Orbetello 25 luglio 2023

- **ID 9888.** con avviso del 23 maggio 2023, codice procedura MASE-2023-93273 stata avviata la **procedura di valutazione di impatto ambientale (V.I.A.)** di competenza nazionale (artt. 20 e ss. del decreto legislativo n. 152/2006 e s.m.i.) relativa al **progetto di realizzazione di una centrale eolica denominata Orbetello** da parte di **Apollo Wind s.r.l.** (sede in Bolzano, Via della Stazione n. 7) in località varie, Comune di **Orbetello** (GR);

#### OSSERVAZIONI

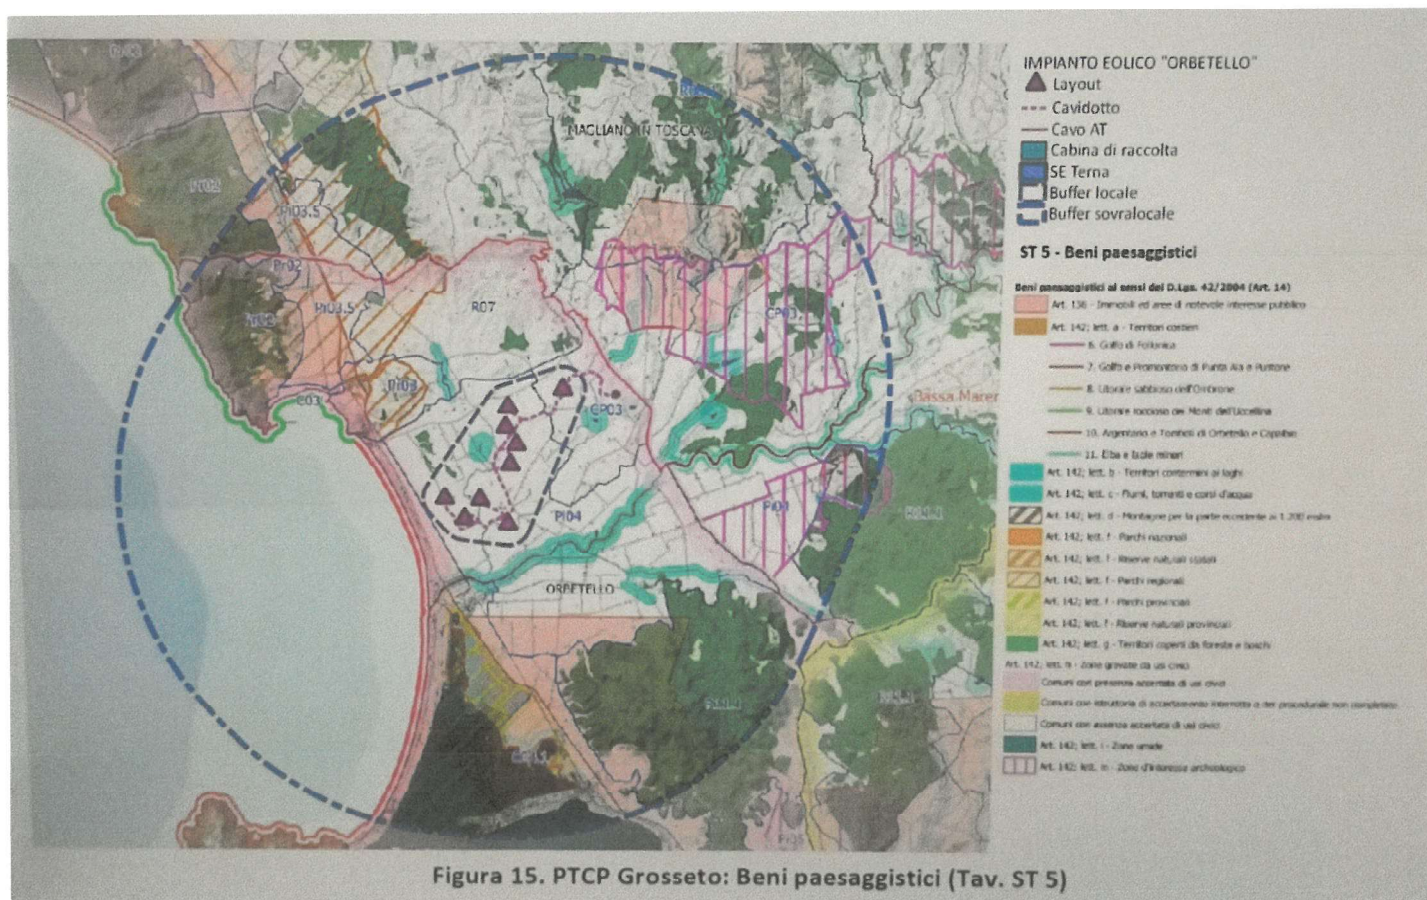
- l'ampia area individuata ai fini del progetto di centrale eolica risulta interessata da numerosi **ambiti tutelati con vincolo culturale e/o con vincolo paesaggistico**, ai sensi e per gli effetti di cui agli artt. 10 e ss. e 136 e ss. del decreto legislativo n. 42/2004 e s.m.i.); come riconosciuto dallo stesso Soggetto proponente (vds. relazione generale, punto 4.3):

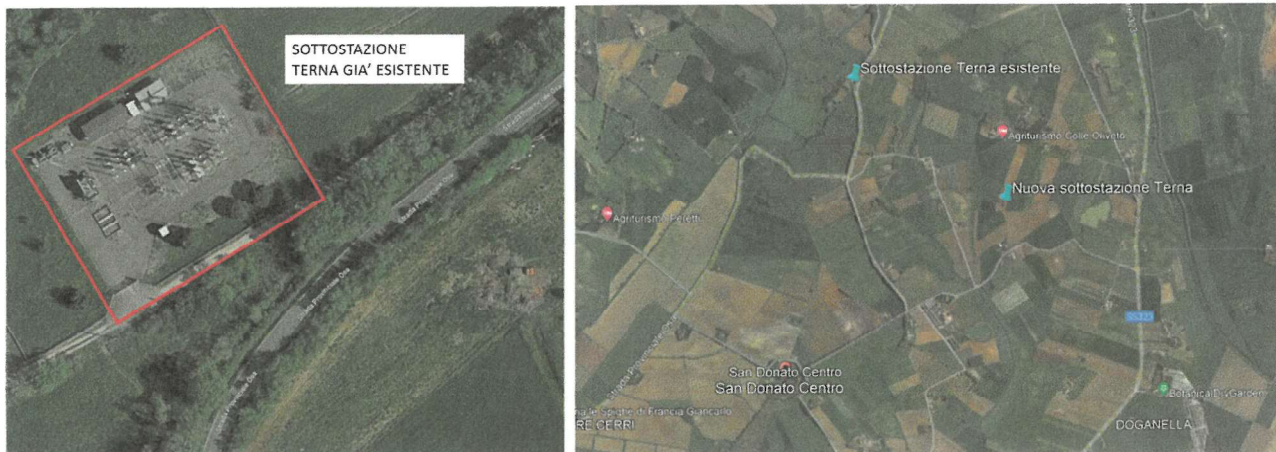
**Il progetto in esame non soddisfa nessuna delle due condizioni non essendo l'area degradata e non essendo idoneo a riqualificare positivamente un paesaggio già antropizzato e di alto valore culturale e ambientale.**

- altro punto importante è il calcolo della producibilità che giustifichi la localizzazione e costruzione dell'impianto. La nostra zona non è un'area ventosa, così come riportato in tutte le mappe e in particolare anche secondo lo studio fatto dal consorzio LaMMA per conto della regione Toscana dove per l'area interessata riporta un valore di velocità media del vento con valori nettamente più bassi da quelli riportati nella relazione di Apollo Wind di 5,5 m/s. Comunque per decidere se il sito è idoneo è fondamentale attuare una campagna di rilevazione dati con anemometri fissi almeno per tre anni. Tutto questo induce ad a pensare che l'impianto avrebbe una bassa producibilità con produzioni ben inferiori a quelle indicate facendo decadere la sostenibilità tra la produzione e l'impatto negativo sul territorio;

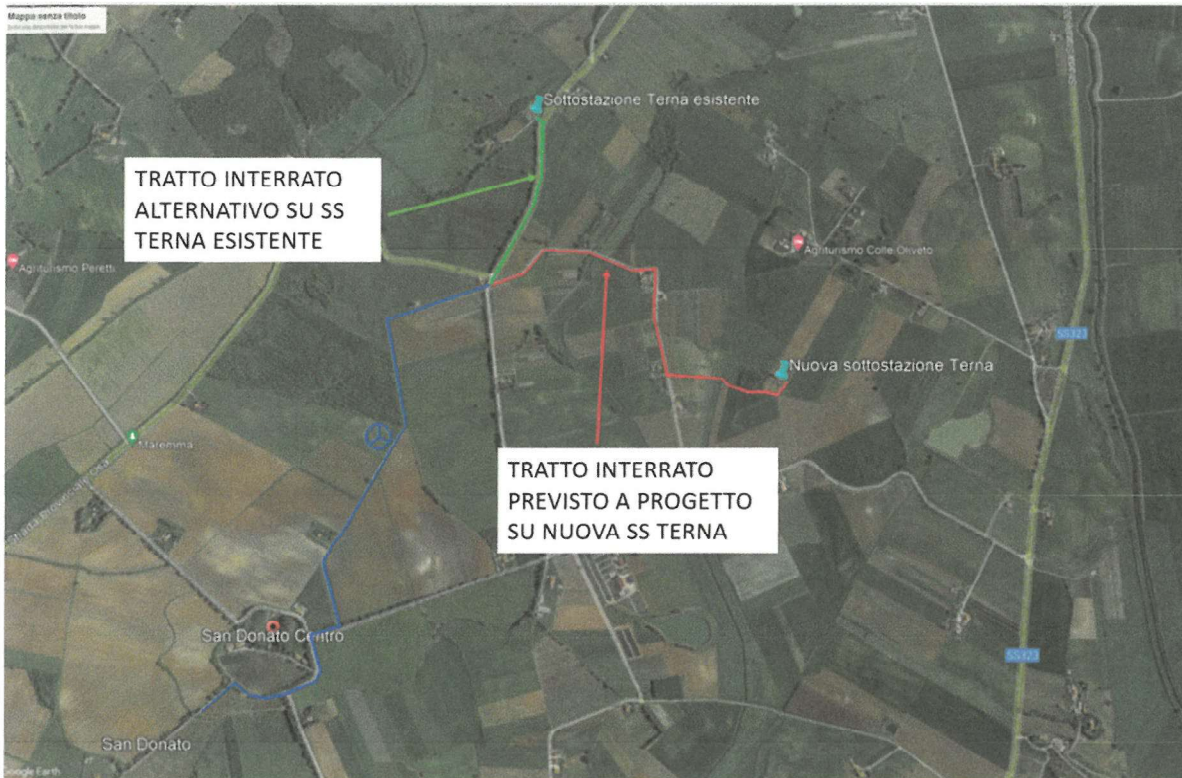
Andando ad analizzare il territorio e le cabine già esistenti si evince che esiste già una sottostazione di Terna nei pressi del parco eolico lungo la Strada Provinciale dell’OSA localizzata a Latitudine 42°34’15.42”N e Longitudine 11°15’24.68”E. Dalla documentazione fotografica sotto si evince il perimetro e la localizzazione di detta Sottostazione.

Non si riesce a capire dal progetto la motivazione per cui non si possa sfruttare la sottostazione esistente (ed eventualmente ampliarla) invece di andare a realizzare un nuovo manufatto estremamente vicino a quello esistente con tutte le seguenti problematiche connesse:

- 1) Deturpazione del paesaggio andando a realizzare dei manufatti in Calcestruzzo di dimensioni rilevanti (24.3 x 10.5 metri in pianta, altezza non indicata a progetto ma sicuramente superiore a 3 metri di altezza) nel contesto ambientale della Maremma Toscana

- 2) Impatto visivo dell’opera notevolmente incrementato andando a realizzare manufatti vicino a zone boschive e all’interno di campi coltivati invece di utilizzare aree già dedicate a spazi tecnici come la sottostazione esistente

- 3) Realizzazione di un cavidotto più lungo come tratto (circa il doppio) per arrivare con i cavi alla nuova sottostazione con conseguente aggravio di costi di realizzazione, maggiori costi di adeguamento dimensione strade, etc.

Dalla documentazione fotografica sotto si evince la posizione di entrambe le sottostazioni (quella esistente e quella nuova prevista a progetto), la distanza dal punto comune a progetto rappresentato dall’incrocio delle linee blu/verde/rossa con le due sottostazioni e l’impatto che può avere la **nuova sottostazione in termini di NUOVA COSTRUZIONE invece di utilizzare una zona già destinata ad usi tecnici come la sottostazione esistente.**
